RESOLUCION 002-2021

Señores
Pilotos y preparadores
Campeonato Rok cup Colombia

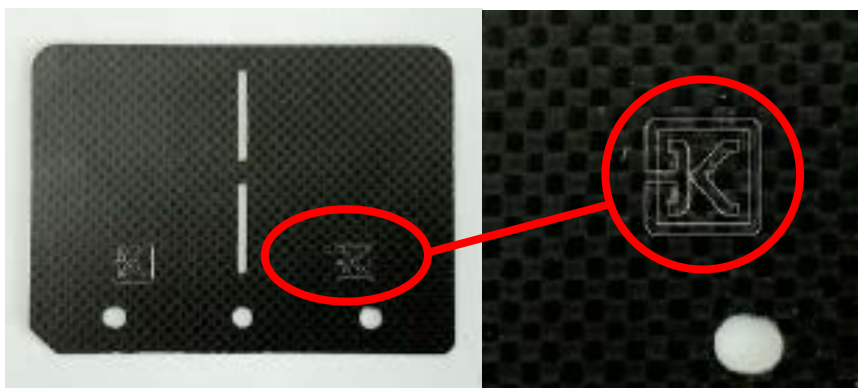
Por medio de la presente a partir de la II valida del campeonato Rok cup Colombia se prohíbe el uso de la tapa alta en la válvula del motor rok Gp W10172/GP el uso de esta será motivo de descalificación de la competencia, solo se permite el uso de la tapa baja. Esto solo aplica en las validas del campeonato vortex Colombia.

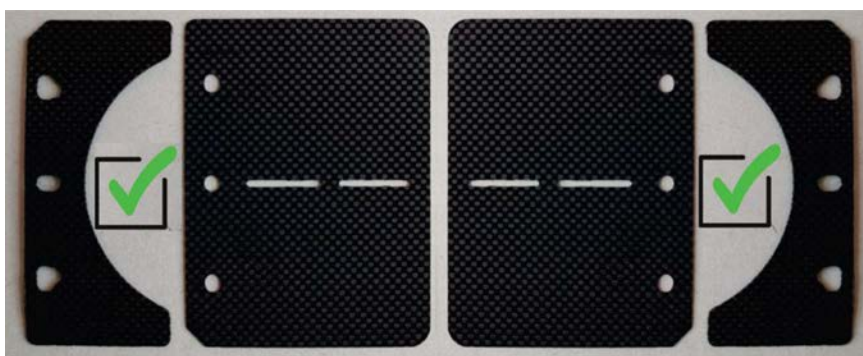
Se aclara nuevamente el uso de los pétalos de reeds NO está permitido en carbono y deben tener la marca OTK como muestra la imagen.
